VAS "Latvijas dzelzceļš"
sarunu procedūras ar publikāciju
"Sliežu stiprinājumu un izolējošo detaļu piegāde"
SKAIDROJUMS Nr.2

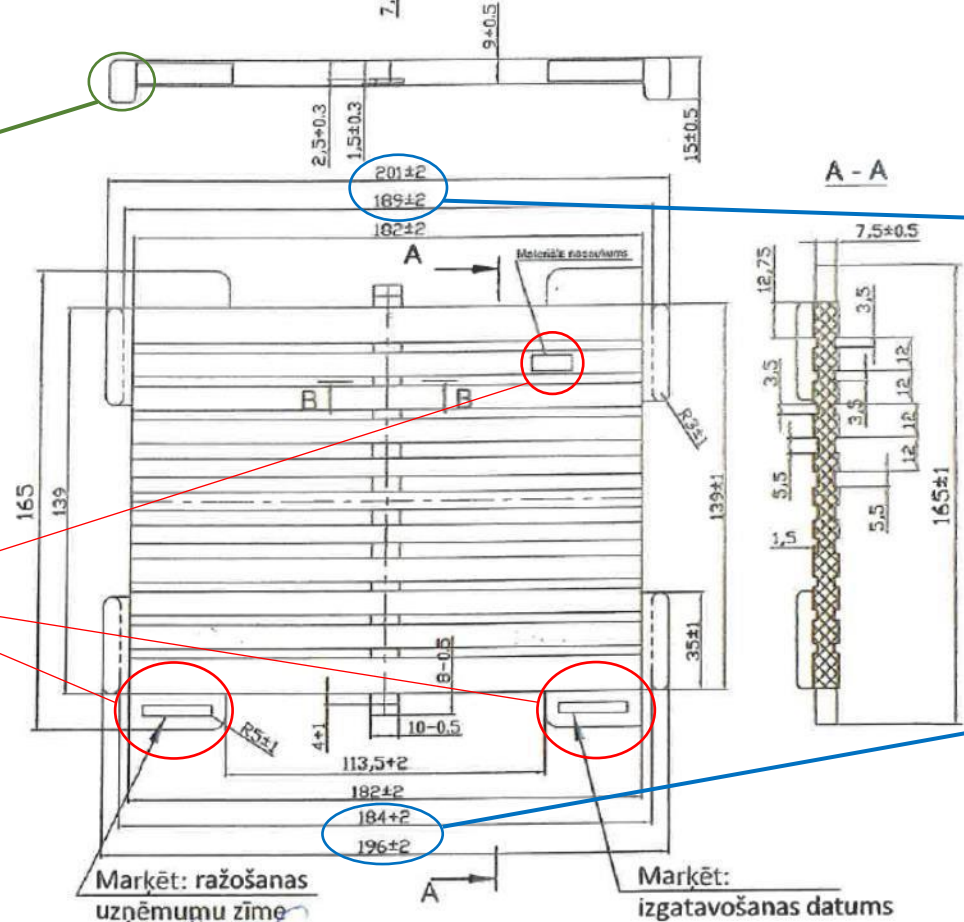
Nr. p.k.	Jautājums	Atbilde
1.	"Tehniskā specifikācija p.9 - sliežu starplika SKL-14 Jautājums 2 (zila krāsa) - izmēri augša un apakša vai tiem jābūt vienādi? Jautājums 3 (zaļa krāsa)- jūsu rasējuma nav iespēja redzēt vai ir slīpums un kads ir radiuss?" <i>Leinteresētā piegādātāja jautājumu shematiskā veidā skatīt šī skaidrojuma nākamajā lapā</i>	Atbilde 2 (zila krāsa) - izmēri augšā un apakšā var būt vienādi, bet pēc maksimālā norādītā izmēra. Atbilde 3 (zaļa krāsa)- atbilstoši vispārīgajām tehniskām prasībām gumijas tehniskajiem izstrādājumiem, slīpums un rādiuss ir pieļaujami. Tie nav noteikti, taču jābūt pēc iespējas taisnākiem.
